Informe en versión final EIC-Lanamme-INF-0227-2024

Informe de Auditoría Técnica

Evaluación de la gestión de calidad de los materiales para puentes y prácticas constructivas realizadas en el proyecto: Rehabilitación y Ampliación de Ruta Nacional No. 32, Carretera Braulio Carrillo, Sección Intersección Ruta Nacional No. 4 (Cruce a Sarapiquí)-Limón.

Figura 17. Arreglo de rocas en pie de escollera en pila 1 puente sobre el río Cuba. Fuente: Planos de diseño.

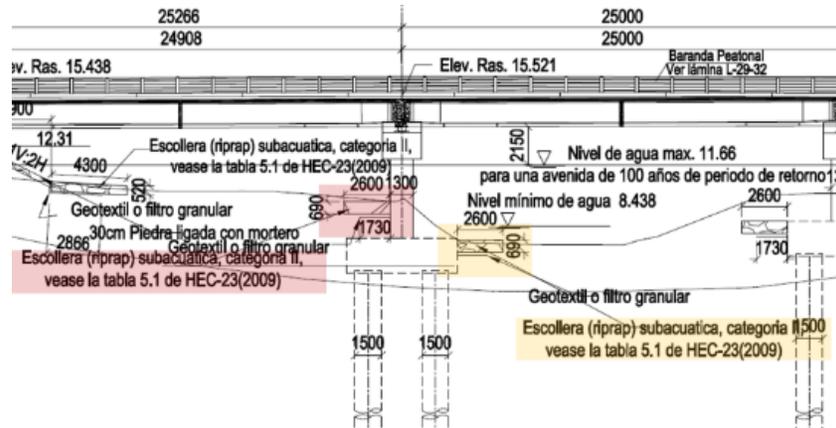
Sobre este elemento, se puede evidenciar en los planos de intervención que para esta estructura se propone el uso de una escollera subacuática categoría II según la tabla 5.1 de la circular HEC-23 (Figura 17), por lo que al consultar la referencia descrita se establece como menor tamaño de roca posible según las distintas categorías un tamaño de 5,5 pulgadas, no obstante, con base en la visita realizada y como se evidencia en la Figura 17 existen rocas de

menor tamaño. Razón por la cual, con fundamento en lo indicado en el informe EIC-Lanamme-INF-0299-2023 y en lo observado durante las visitas realizadas, es criterio del equipo auditor que estas zonas son susceptibles al arrastre de material por la acción del agua, generando una reducción del efecto de protección sobre la estructura de la pila.

Por su parte, la Unidad Ejecutora remitió el oficio UE-DRA-09-2023-0507(0397) haciendo referencia al oficio del Gestor del Proyecto CSRN32-0420-2023 del 31 de mayo del 2023, en el cual se indicó para los puentes sobre los ríos Cuba, Escondido y Toro que estos se encuentran en etapa constructiva por lo que la condición evidenciada será modificada.

Figura 37. Junta de expansión según planos entre el vano 2 y 3 de la rehabilitación del puente sobre el río Destierro. Fuente: Planos de rehabilitación puente sobre el río Destierro

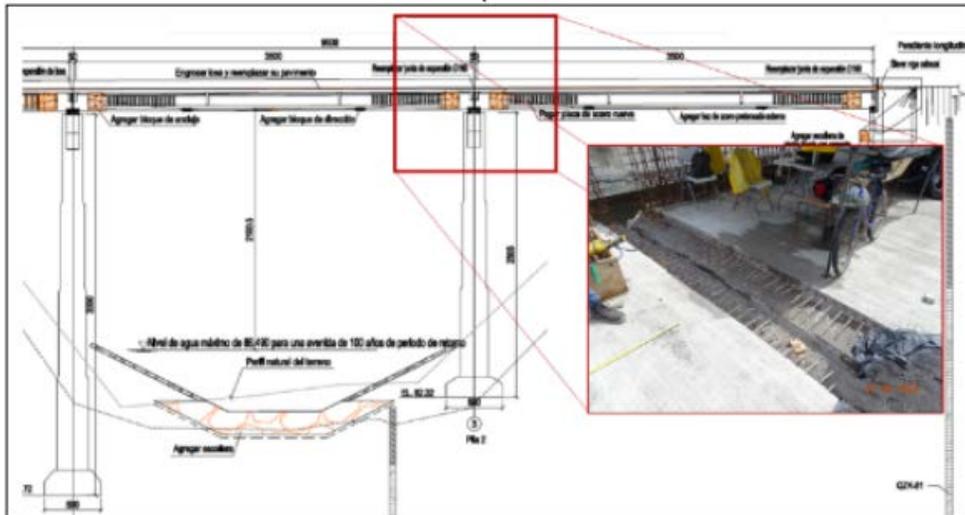
El equipo auditor visitó las obras de rehabilitación del puente sobre el río Destierro el día 7 de febrero de 2023, durante la visita se identificó que se habían realizado trabajos en la junta de expansión entre el vano 2 y 3 (Figura 37).

Figura 39. Detalle de junta de expansión D160 puente sobre el río Destierro. Fuente: Planos de rehabilitación puente sobre el río Destierro

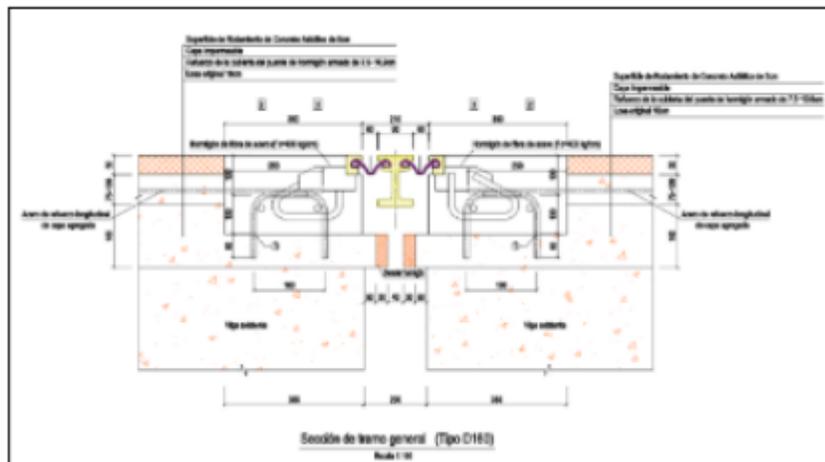
No obstante, al revisar el detalle de la junta de expansión en el plano, se pudo establecer que no se presentó ninguna instrucción sobre el tratamiento que se realizaría en esa zona respecto al acero existente; tampoco se incluyó en planos la presencia de ese acero en la zona de la junta de expansión.

Figura 41. Detalle de junta de expansión entre vano 1 y 2 del puente sobre el río Destierro. Fuente: Planos de rehabilitación puente sobre el río Destierro.

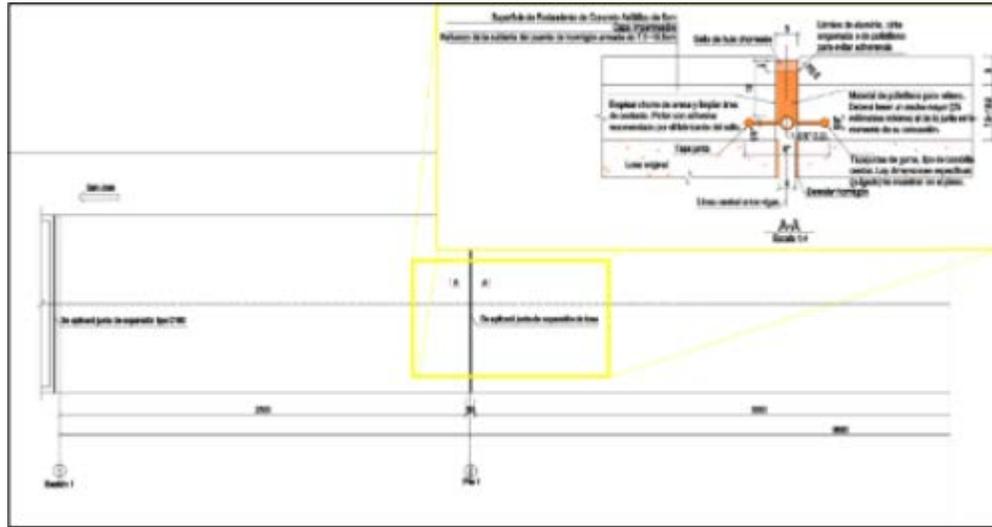
Por otro lado, se destaca que, durante la visita realizada por el equipo auditor el día 14 de marzo del 2023, se identificó que para la junta de expansión entre el vano 1 y el vano 2, se había realizado la colocación de concreto en la zona correspondiente a la junta tal y como se aprecia en la Figura 40. No obstante, al revisar el detalle de esa sección en los planos, en estos se indica que se debía realizar la instalación de una junta de expansión tal y como se aprecia en la Figura 41, razón por la cual, en el oficio EIC-Lanamme-162-2023 se recomendó a la Supervisión asegurar que no se produjera ninguna afectación del acero existente en el tablero del puente original ni del acero que se colocó como parte de la sobre losa en la rehabilitación, esto durante las labores de remoción del concreto para la instalación de los distintos elementos que componen la junta.

Por lo anterior, , con base en las recomendaciones del LanammeUCR la Unidad Ejecutora respondió por medio del oficio UE-RN32-INF-009-2023-006, donde de acuerdo con lo indicado en la nota CSRN32-0361-2023 de la Supervisión de fecha 26 de abril de 2023, se tomó recomendación sobre la implementación de medidas que permitan garantizar el recubrimiento del acero y reducir la posibilidad de exposición ante agentes externos como el oxígeno o la humedad que pueden potenciar la corrosión de las barras de refuerzo. Además, se indicó que durante el proceso de verificación de los trabajos que realiza el Gestor se identificó esa situación desde el 20 de enero de 2023 y se le dio seguimiento para asegurar recubrimientos y ubicación de aceros en la junta de expansión. Posteriormente, en la visita realizada por el equipo auditor el 24 de octubre del 2023 se observó que ya han colado las juntas. Esto fue corroborado por la Administración mediante oficio UE32-DRA-09-2024-0054 (0397) del 31 de enero de 2024 para el río Destierro, así como para los puentes sobre los ríos Río Corinto, Río Blanco y Río Jimenez (lado izquierdo).

Figura 43. Detalle de planos para junta del puente sobre el río Guácimo.

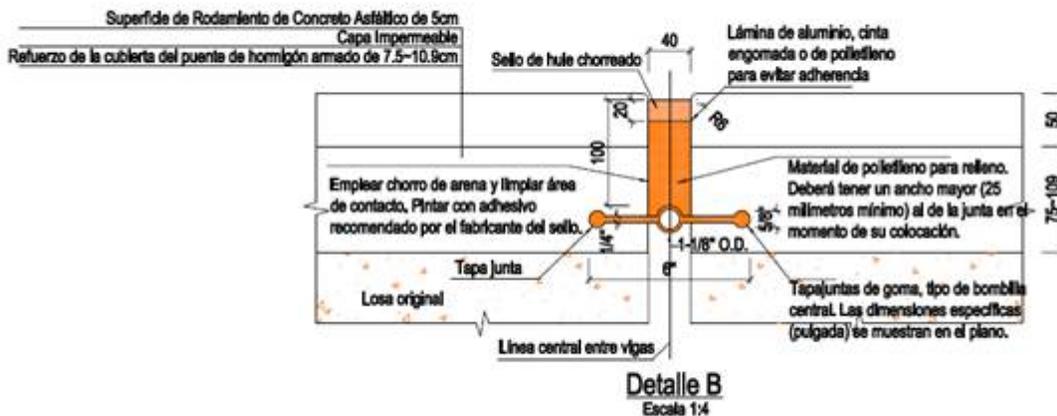
Al revisar los planos de la estructura (Figura 43) se observó que hacía falta la colocación de una junta de expansión intermedia en el punto del agrietamiento. Por lo tanto, se emite la consulta sobre cuándo se realizarán los trabajos para la colocación de este elemento, ya que este sector se encuentra abierto al tránsito y sí cuenta con las juntas de expansión en los extremos del puente.

Lo anterior fue comunicado mediante oficio EIC Lanamme 1207-2023 del 4 de diciembre de 2023. La Administración contestó por medio del oficio UE-32-DRA-09-2024-0053 (0397) que esta y otras juntas detalladas serán atendidas durante enero del 2024, sin embargo, a la fecha de emisión de este informe no se han realizado las labores de colocación de la junta, lo cual fue verificado en la visita del 14 de mayo del 2024. Adicionalmente mediante oficio la UE32-

DRA-09-2024-0054 (0397) del 31 de enero de 2024 se indica que aparte de las juntas identificadas por el equipo auditor se está planeando instalar las juntas sobre el puente el río Roca y puente sobre el río Dos Novillos.
